ASUNTO: Autorización administrativa previa, autorización administrativa de construcción y declaración de utilidad pública del proyecto de ejecución de la línea eléctrica a 220 kV, doble circuito, E/S subestación eléctrica de Espinardo de la línea El Palmar Murcia 1", y del proyecto de "Nueva subestación 220 kV Espinardo", situada en el término municipal de Murcia.

Expediente: EX24-LE04

Con relación al informe suscrito por la Ofician de Ingeniera Civil del ayuntamiento de Murcia, Red Eléctrica manifiesta:

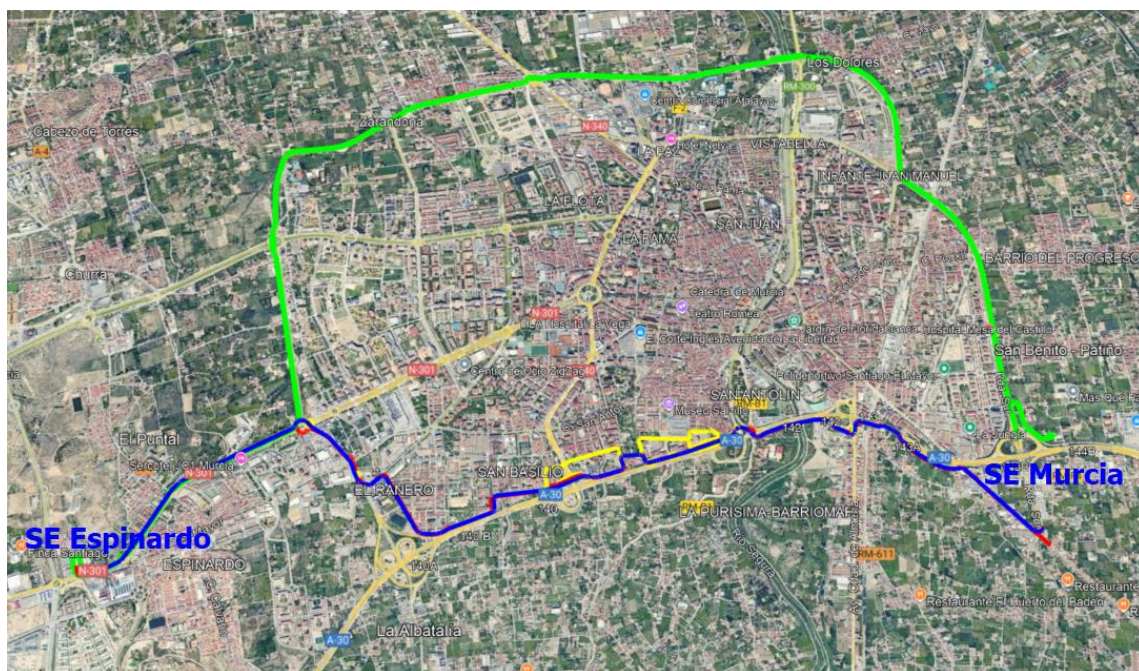
Tras el estudio en gabinete y con un primer trazado, marcado en azul en la imagen adjunta, en septiembre de 2022, se convoca una reunión técnica de coordinación entre Iberdrola y los técnicos del ayuntamiento, la solución adoptada es rechazada y el ayuntamiento propone un nuevo recorrido concretando los viales de competencia municipal donde ubicar la infraestructura, representada en verde.

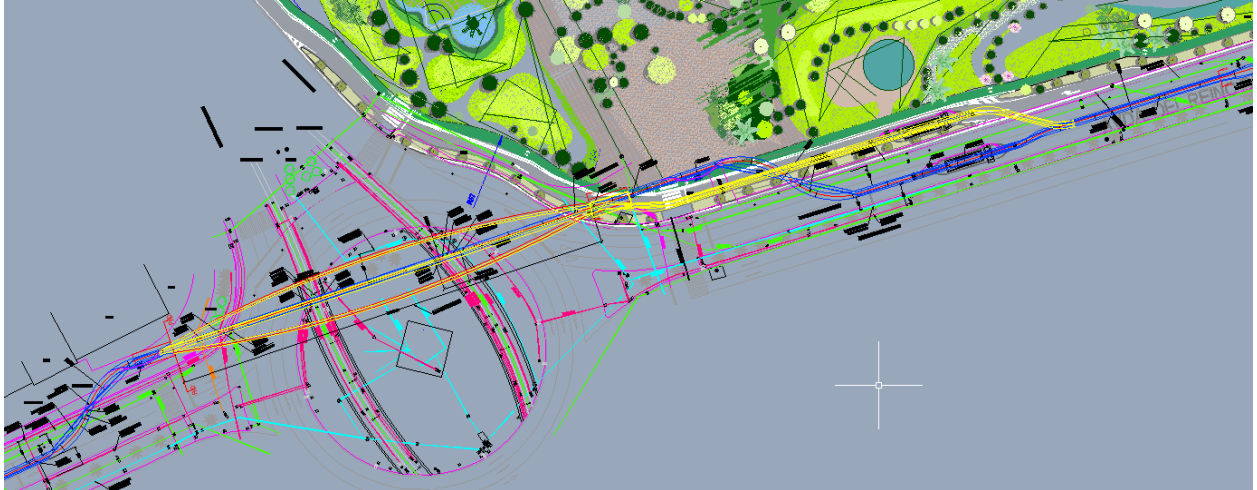
TERCERO.- Se deberá modificar el trazado propuesto en la línea entre los P.K. 3+060 y 3+080 para que la proyección en planta de la línea quede fuera de la futura zona verde.

Se acepta la petición de modificación de trazado propuesta, que quedará reflejada en el as built de CFO acreditando el cumplimiento de los reglamentos de los servicios afectados.

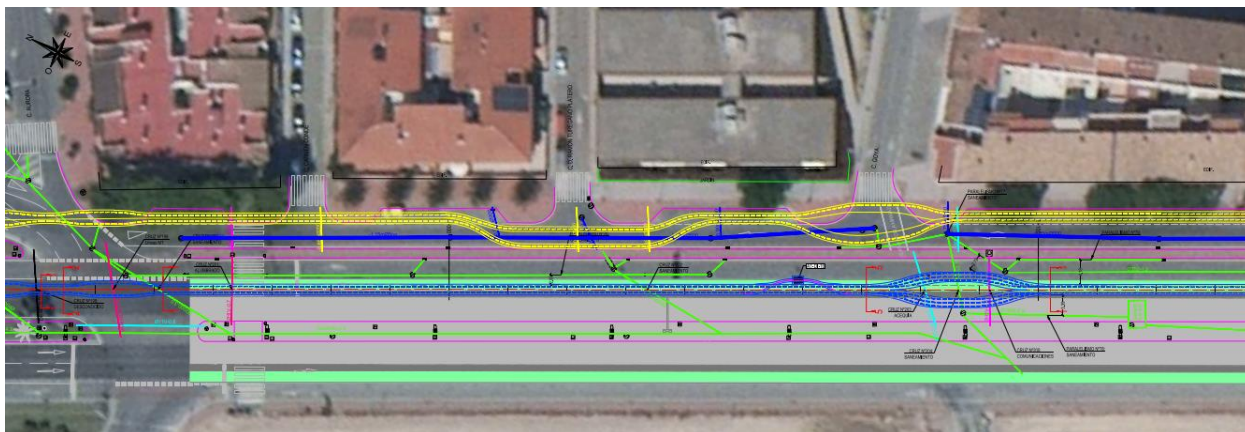
CUARTO.- Afecciones al paso superior de la Ronda Sur sobre la línea de ferrocarril.

Ver fotografía: Estado del ferrocarril en superficie antiguo

Ver fotografía: Estado del ferrocarril soterrado actual.

Analizada la posibilidad de un trazado alternativo, se reitera que este trazado ya fue consensuado con los técnicos del ayuntamiento, durante la ejecución de este PE, con la conformidad explícita para el cruzamiento y forma sobre el paso superior de la ronda sur, pues era uno de los condicionantes para validar el trazado contenido en el PE.

En cuanto al trazado planteado y atendiendo a la petición realizada, se aporta el estudio de cálculos estructurales (ver Anexo 1), donde queda justificado que la sobrecarga que producirá el tendido de la línea eléctrica no produce afección a la estructura metálica de suportación del puente.
